Семьдесят первая сессия

**Предложение по дополнению 26 к поправкам серии 01  
к Правилам № 6**

**Представлено Международной группой экспертов по вопросам  
автомобильного освещения и световой сигнализации\***

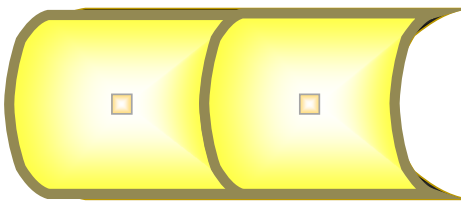
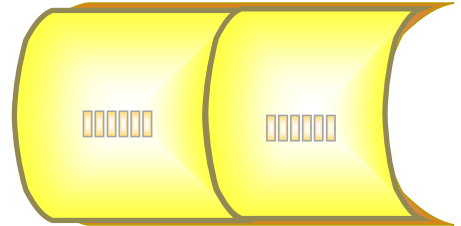
2. Настоящее предложение имеет целью устранить такое несоответствие, поскольку нет никаких оснований для того, чтобы в Правилах № 6 ООН проводить различие между указанными источниками света. Это можно объяснить следующим образом:

<p>Пример 2</p> <p>Задний указатель, состоящий из 1+1 источников света помимо ламп накаливания (например, 2 x 1 СИД):</p>
	<p>Пример 3</p> <p>Задний указатель, состоящий из 1+1 источников света помимо ламп накаливания (например, 2 x 6 СИД): каждый из этих 2 источников света состоит из 6 СИД, соединенных последовательно в качестве "одного источника света" (т.е. выход из строя 1 СИД влечет за собой прекращение излучения света всеми 6 соединенными последовательно СИД):</p>

Эти три примера включают огни указателей поворота с различными схемами источников света, относящихся к одному и тому же основному виду по типу освещения, т.е.:

Пример 1 2 лампы накаливания – 2 источника света

Пример 2 2 СИД – 2 источника света

Пример 3 2 группы СИД, каждая из которых выполнена в виде "одного источника света", – 2 источника света.
